葛城市通学路安全対策要望書

葛城市PTA協議会統一様式

学校名	新庄小学校		申請日	
優先度順位	住所など	校区大字名	具体的内容	
(例)	長尾85付近	長尾	地図の赤線部分の白線再塗装とグリーンベルト塗装を要望します。 ※塗装範囲と、道路の左右どちら側に施工するのかを、 地図上に明確に記入	
1	南道穂42 付近	南道道	新庄小学校東門前の一方通行の道路ですが、 毎朝500人以上の見学が通子にもかかわらず、道がせまく 通行量も多いため7:30～8:00の30分間だけでも東の通行禁止してほしい。	
2	葛木217-6 付近	南藤井	見通しが非常に悪く、交通量も多い。 通学中の見学がぶつかりそうになる。 カーブミラーの増設やカンバンの設置をしてほしい。	
3	県道30号 新庄交差点 屋敷山公園北側	寺口	歩道橋の老朽化。 せめて滑り止めの緑色のものを新しくしてほしい。

1. 屋敷山公園北側の歩道橋について

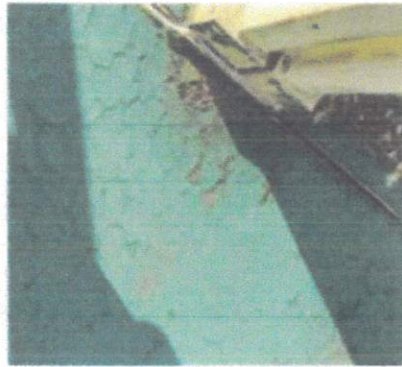
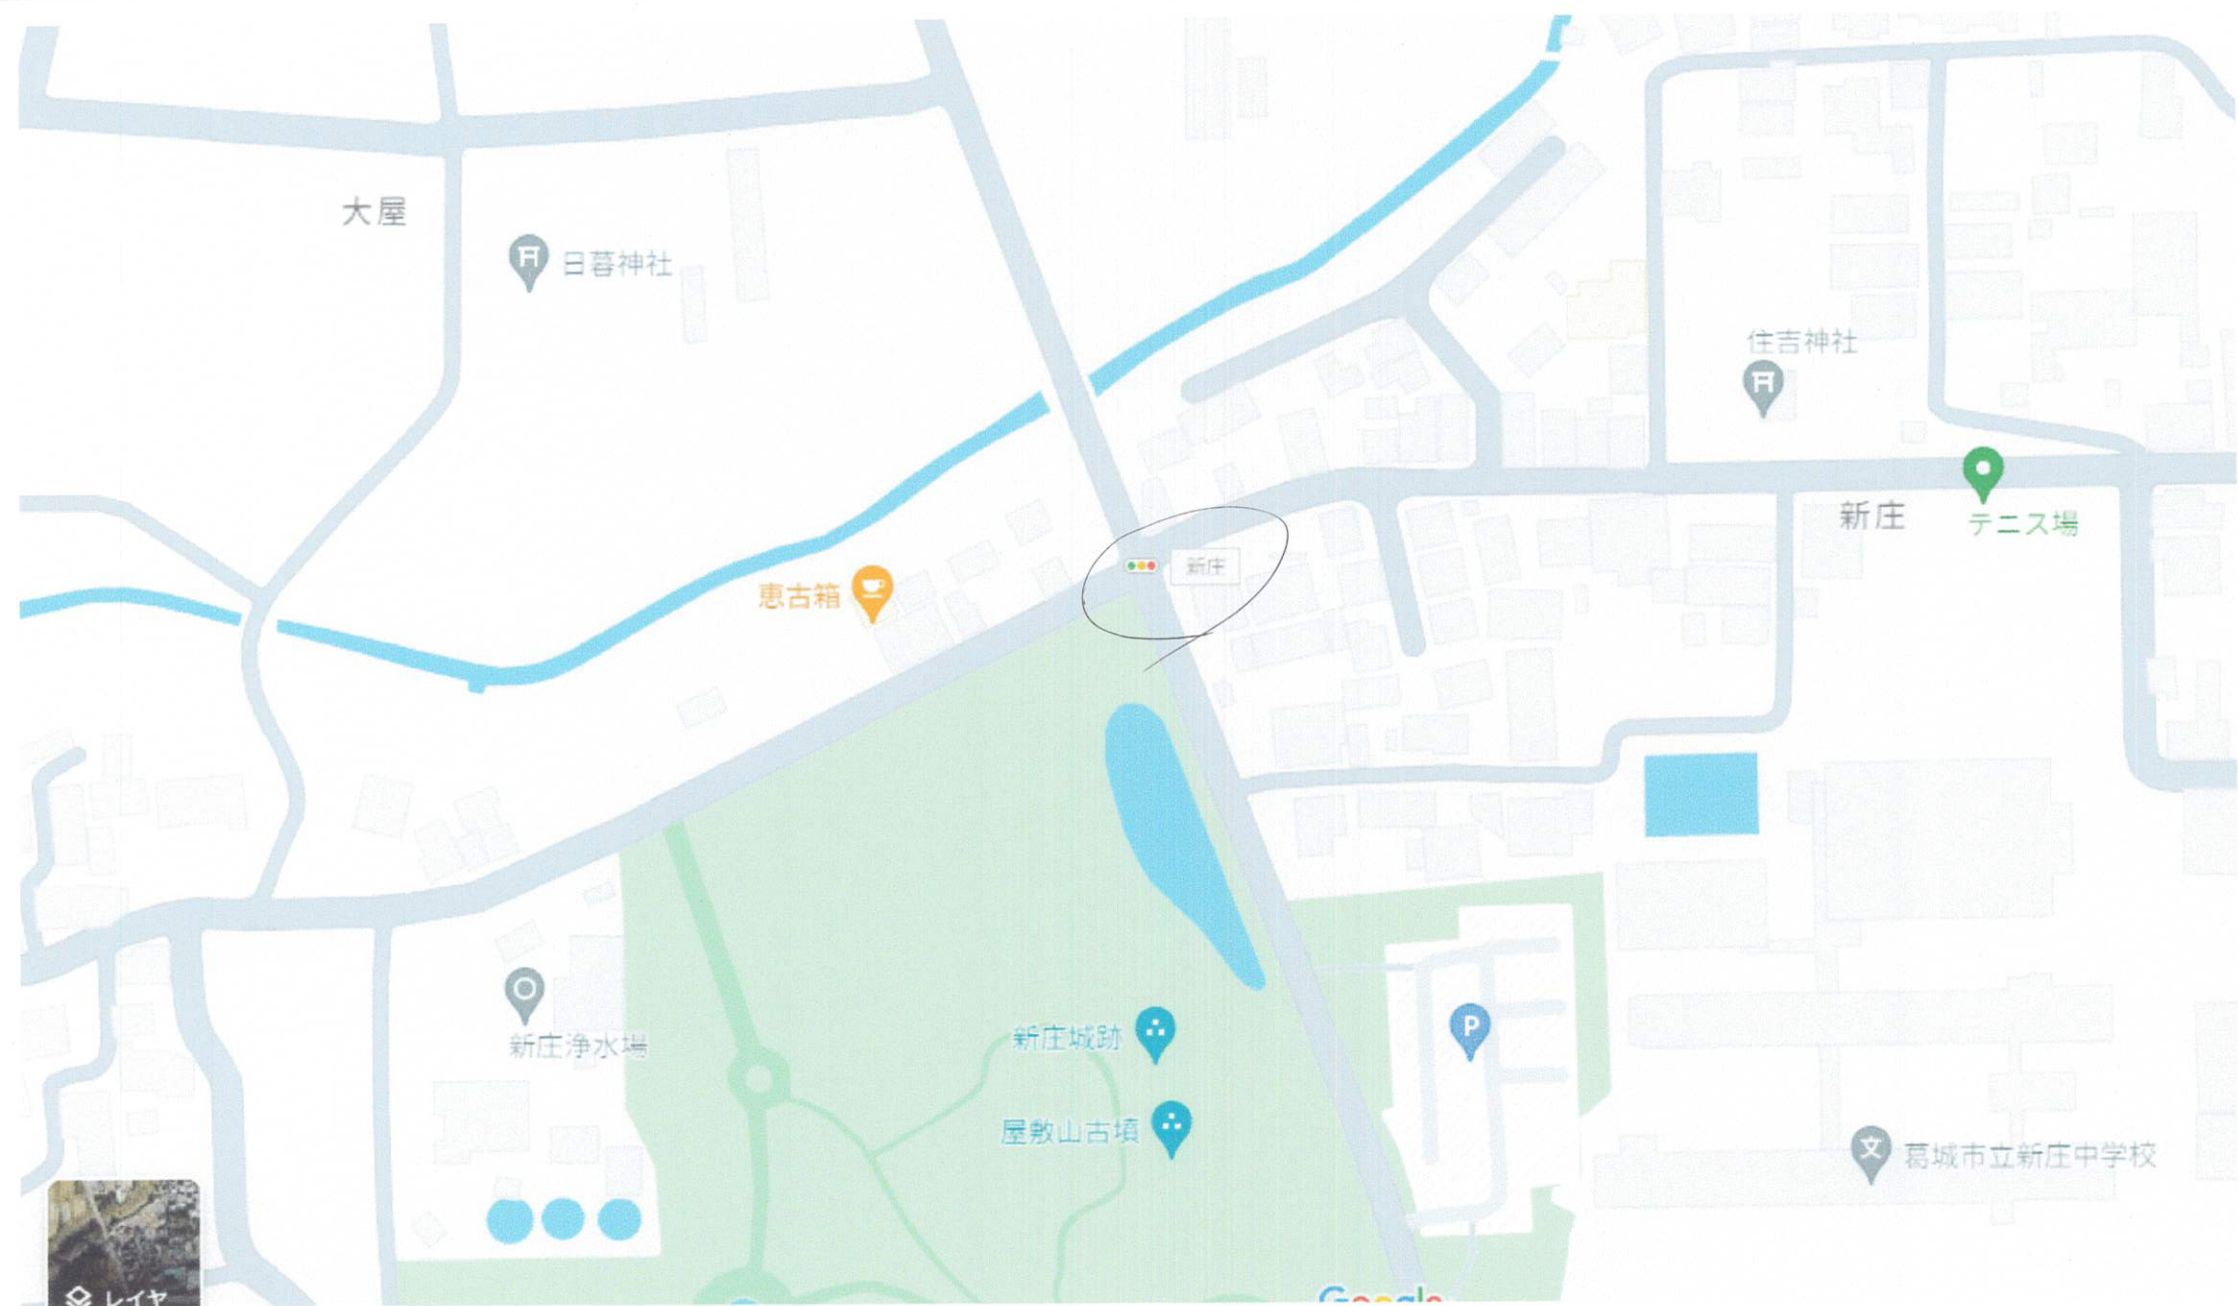
寺口部団の通学路として、屋敷山公園北側の歩道橋を通っています。

この歩道橋は、降雨時、雨上がりの後、気温が低いと凍ったり、降雪時はかなり滑りやすくなっており、子ども達が何度も滑ったり、階段から滑り落ちたりしています。

・滑りやすい原因

- ・老朽化が進み、人が何度も通る場所（通路の中央・階段の踊り場の内側等）に凹みができ水たまりが常に出来ます。
- ・滑り止めと思われる、緑の物は敷かれています、老朽化からひび割れたり、はがれ落ちたりしているところが多くあり、そこにさらに雨等が溜まりやすくなっている。また、それ自体水分を吸いやすい素材なのか、それ自体が凍りやすくなっている。
- ・歩道橋の両端に落ち葉が多数溜まっているために、滑りやすくなっている。また、報道橋が滑りやすいために手水を持ちに行こうにも、落ち葉があるために手すりを持ちにいけない。
- ・歩道橋の階段が前下がりになっているために滑りやすい。

これまで、出来だけ保護者が付き添って危険を子供たちに発信し、注意して昇り降りしてきましたが、それでも子供たちは滑っています。これまでは滑っても一人ずつでしたが、誰かが滑り将棋倒し状に滑っていく可能性も大きく、そうなれば大人が付き添っていても助けることはできません。

また、歩道橋自体、かなり古いように思われます。耐久性・耐震性の問題はないのかという意見もあります。

色々な観点から改善する必要がありますので、見直しをお願いいたします。
